FT-22IR BLOCK DIAGRAM

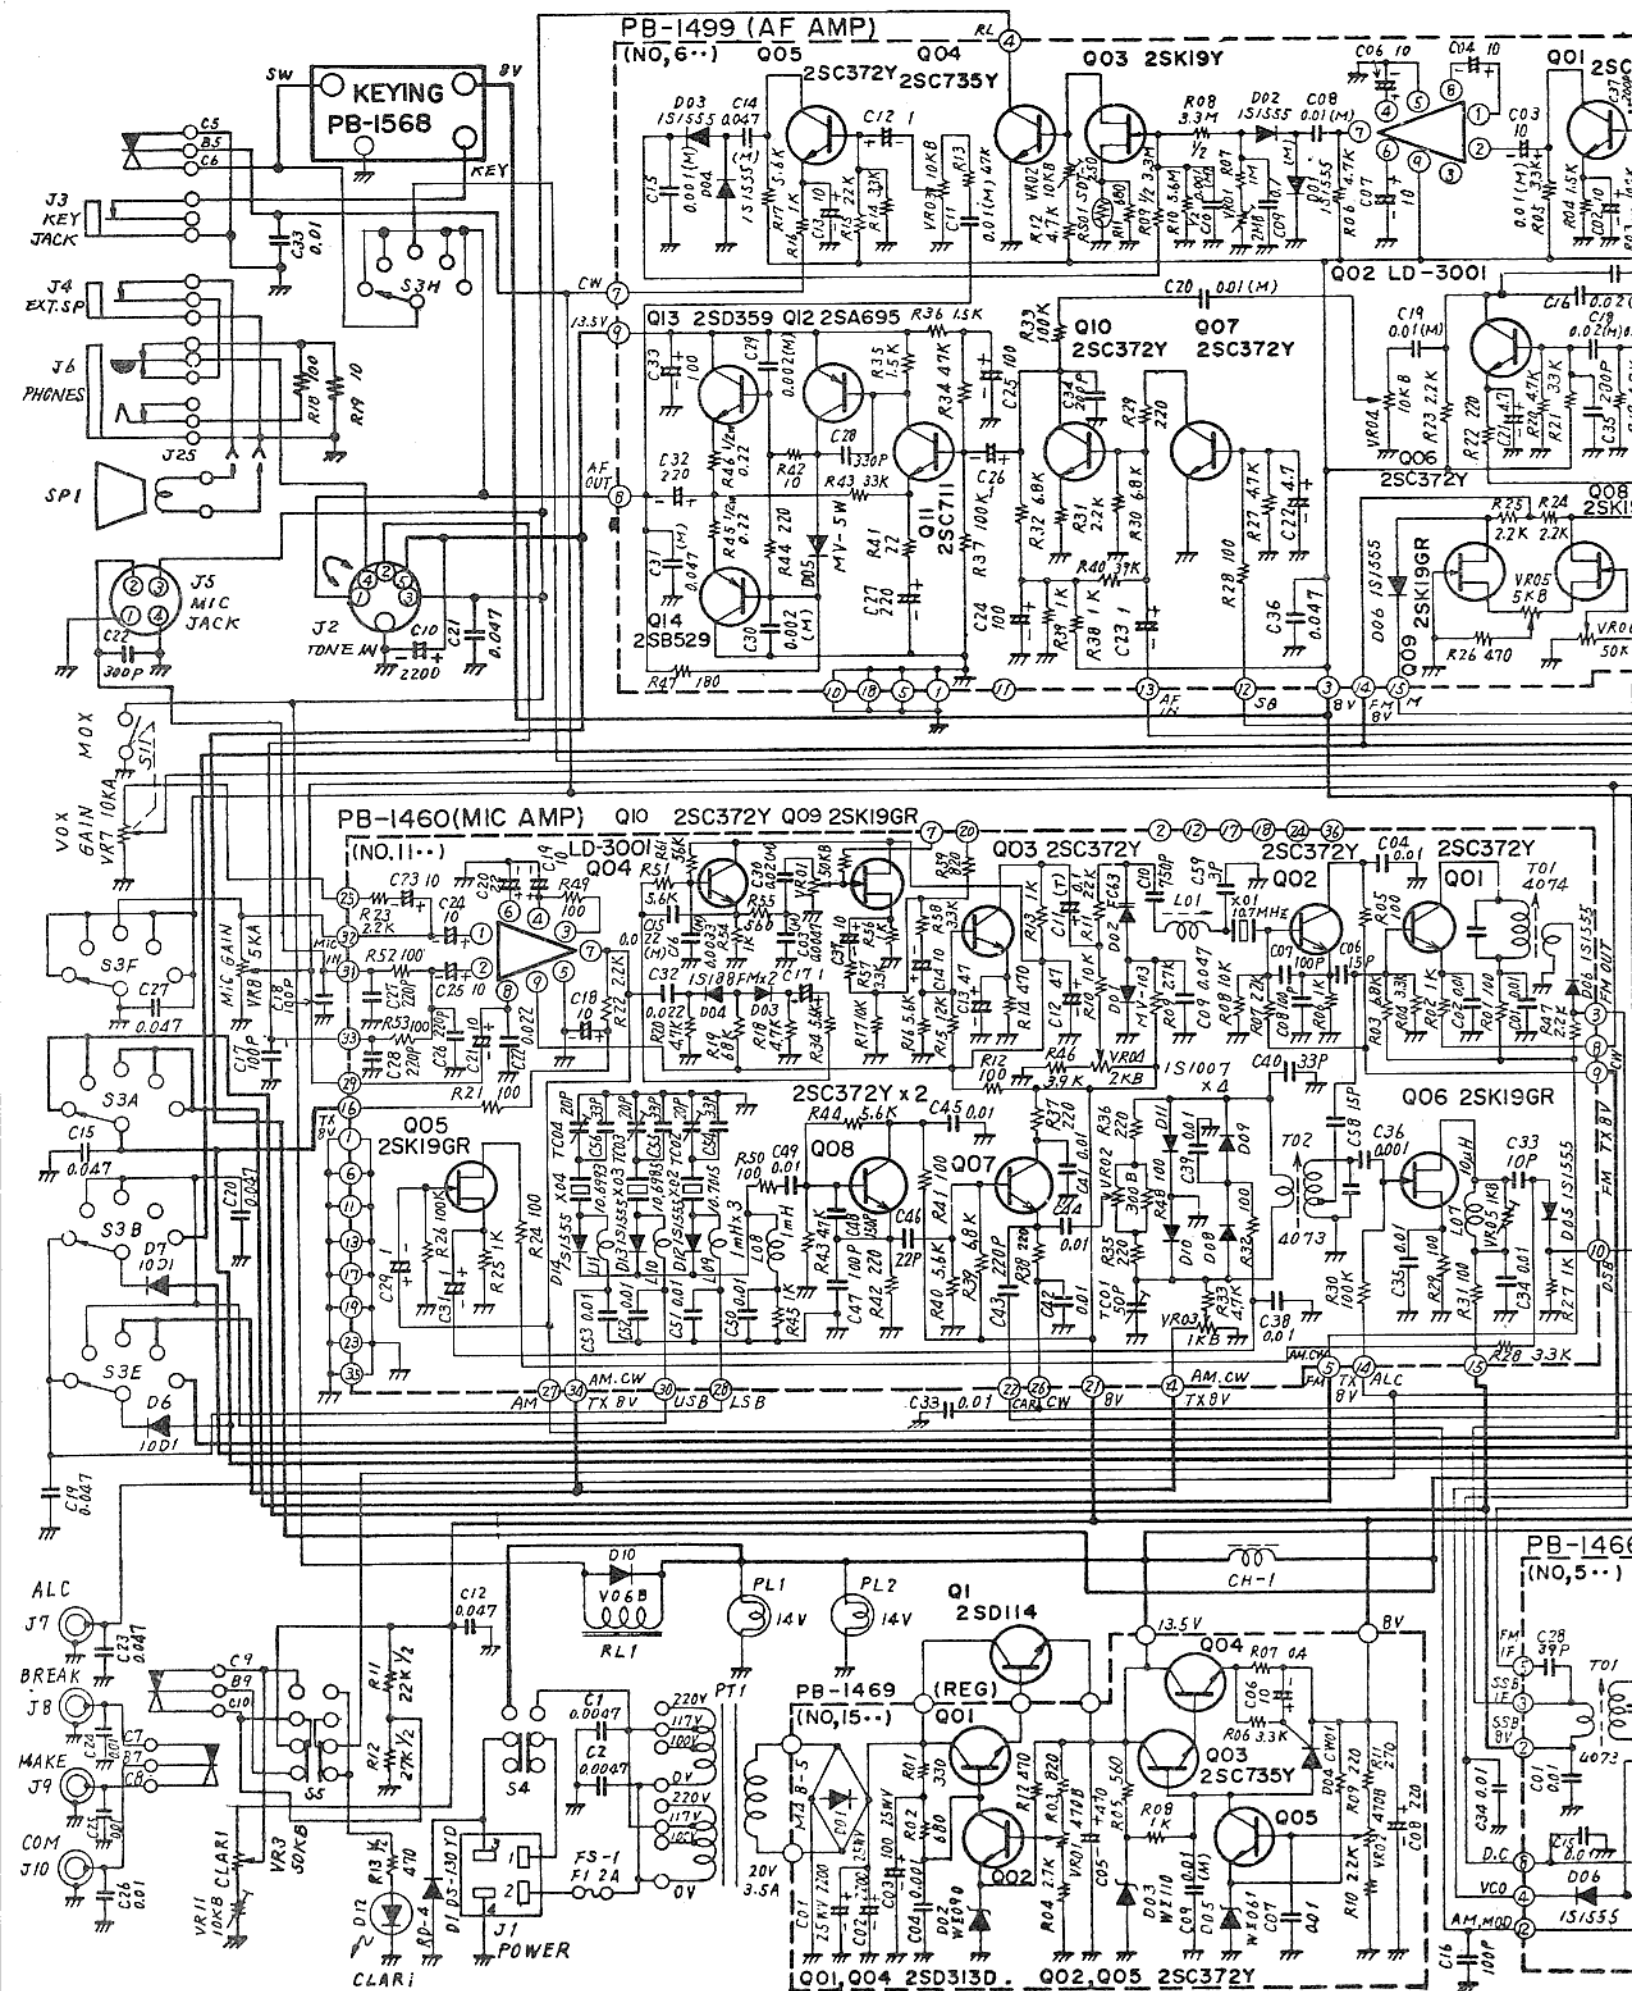
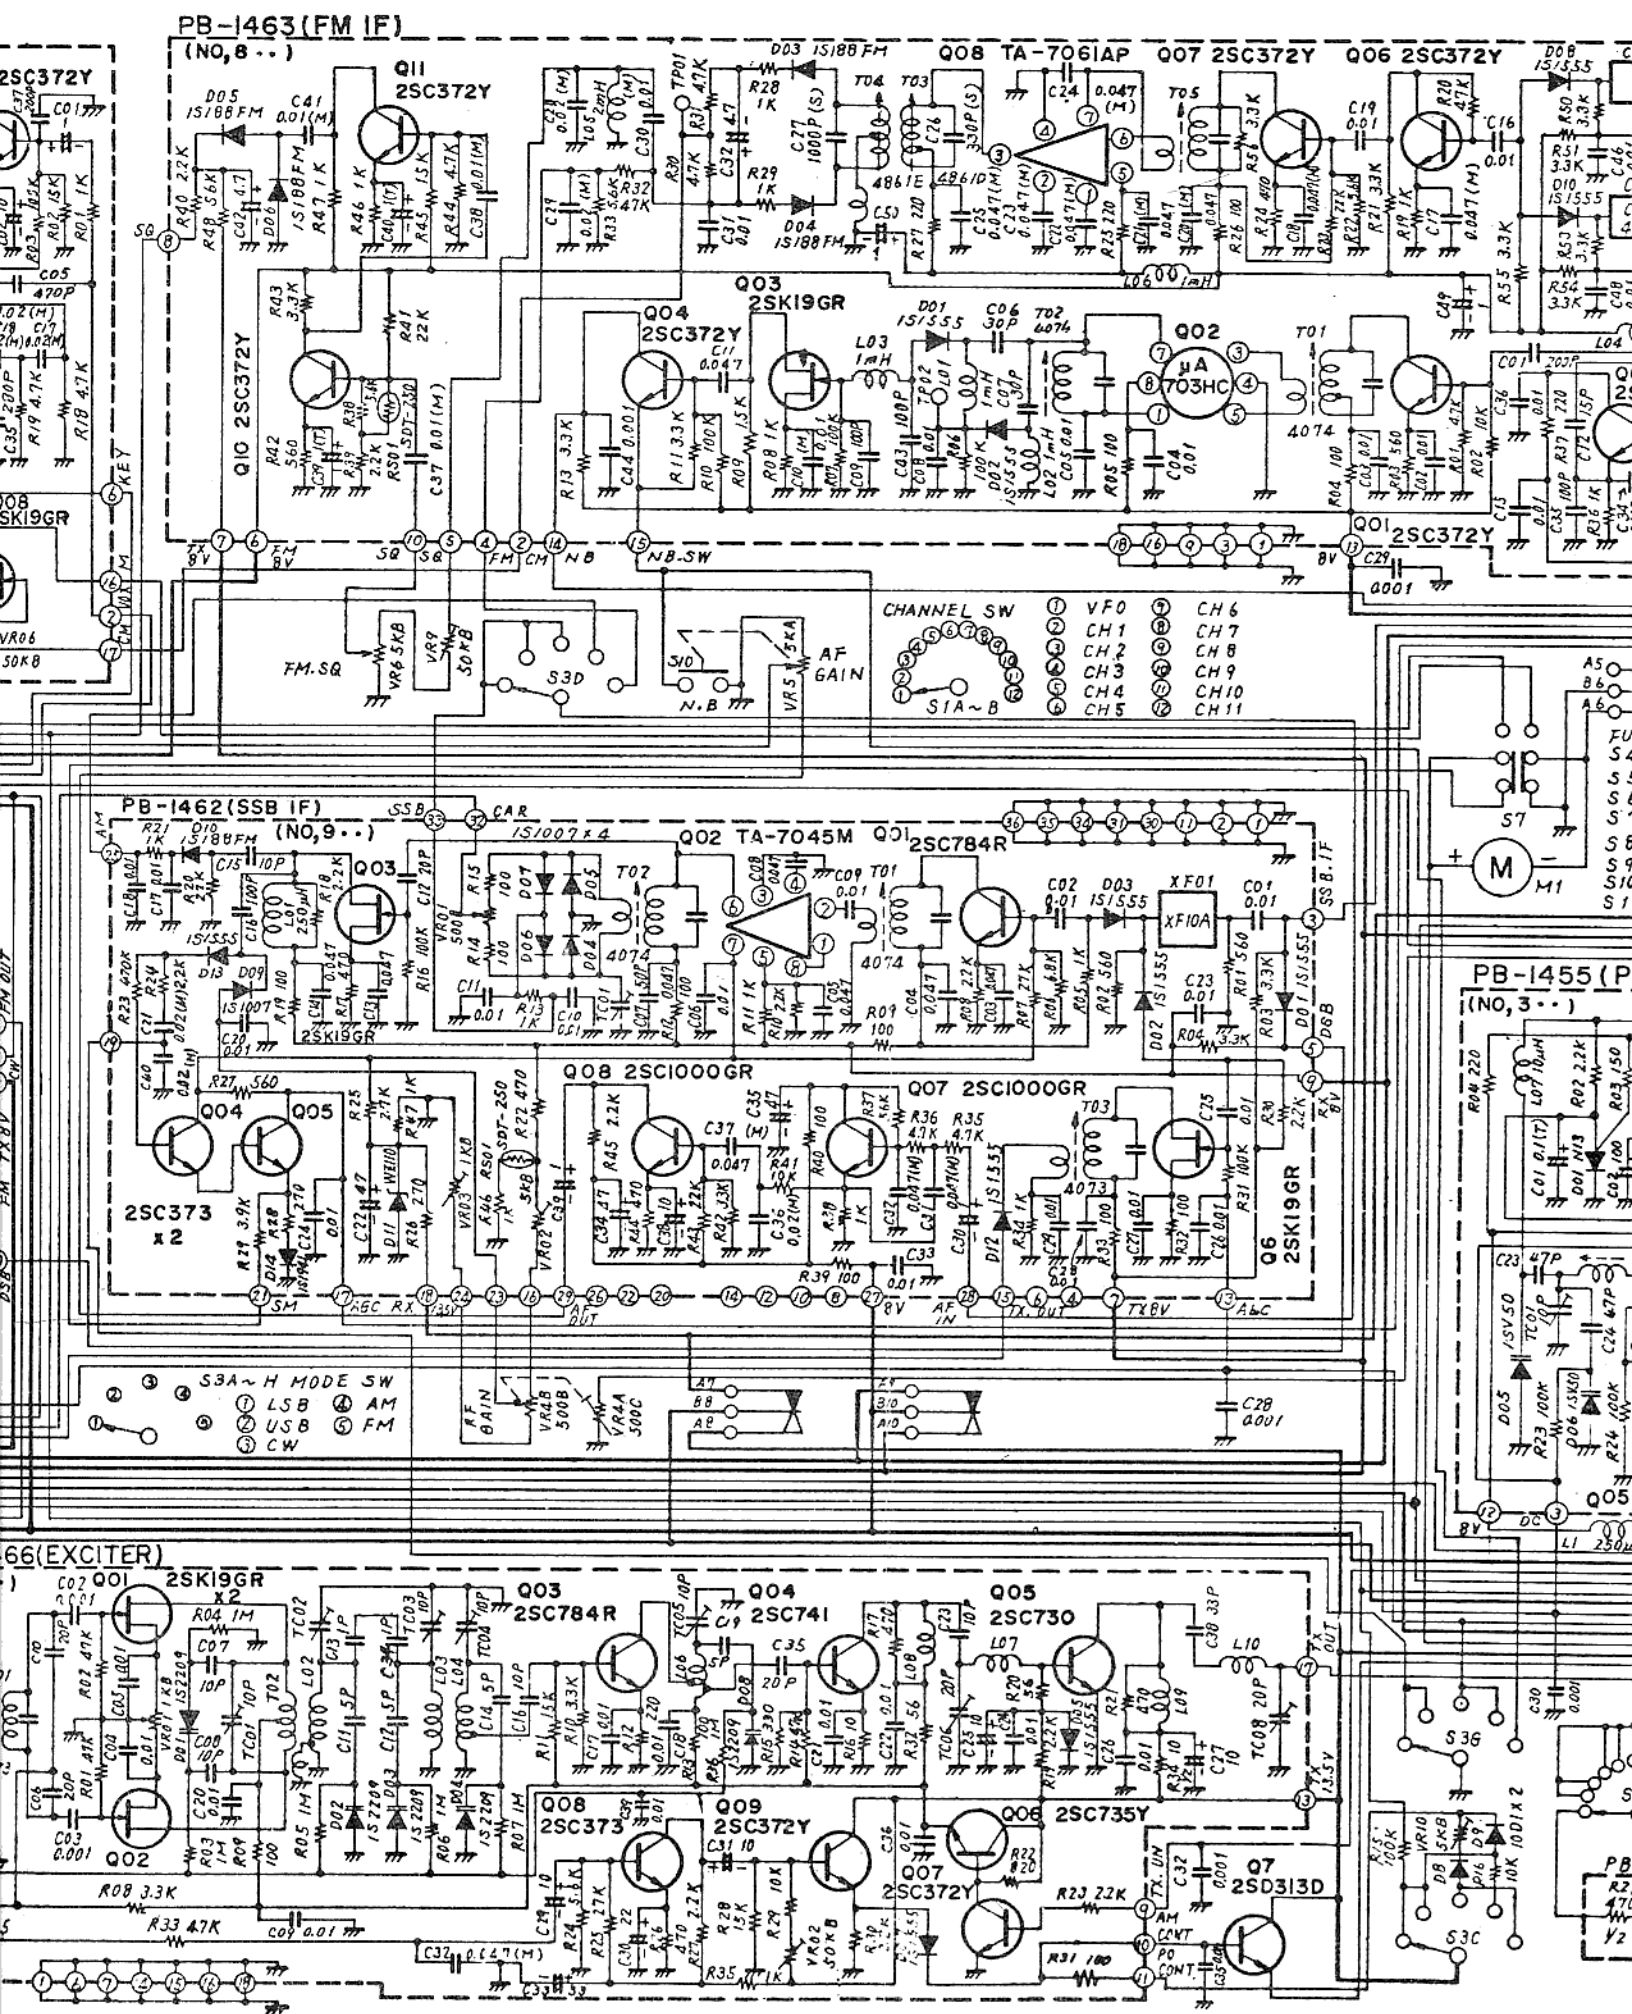
Änderung für mehr Eingangsempfindlichkeit:
 Q02 2SK19GR ersetzen durch U310 und Q01 3SK51 ersetzen durch BF900. Anschließend
 mit den Trimmern TC01 bis TC04 das Signal in Bandmitte (ca. 145MHz) auf Maximum ab-
 gleichen.
